Rapport de contrôle d'installations électriques à basse et à très basse tension

RÉF. 73/2025/106282/D01:1

DATE DU CONTRÔLE 16/06/2025 (10:31 - 11:02) AGENT VISITEUR Antoine Souply-Pierard
ADRESSE DU CONTRÔLE chaussée impérial 185 - 6060 Gilly TYPE DE CONTRÔLE Visite de contrôle vente ancienne installation (8.4.2)

Croquis de position élémentaire et descriptif sommaire des tableaux

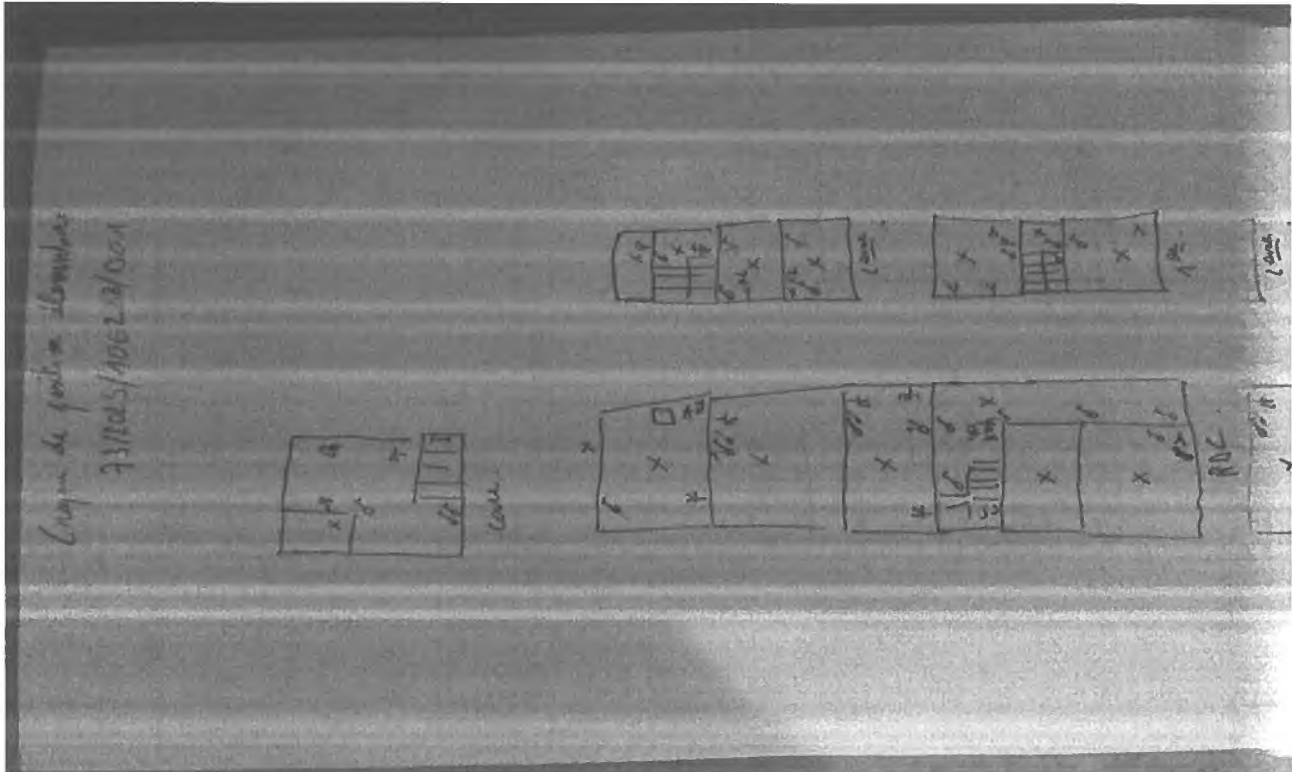
Note : ces croquis ne remplacent pas les schémas unifilaires et de position réglementaires
